## 仕様変更のご案内

### PS3V形スイッチングパワーサプライ

PS3V形スイッチングパワーサプライの仕様変更についてご案内いたします。

■ 識別表示

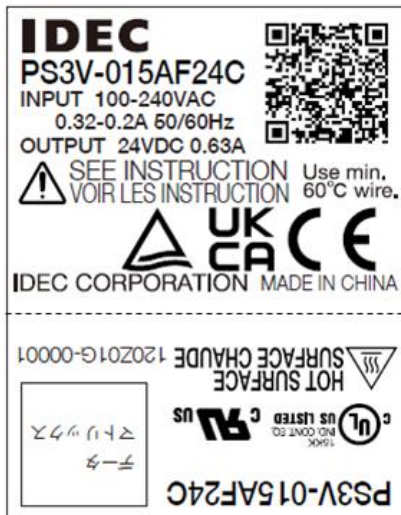
変更後の製品は、製品ラベルにハードウェアバージョン「HW Ver.2」を追加いたします。  
 (下図のように、梱包箱側面に設けた角穴により、製品に貼付したラベルの確認ができます)
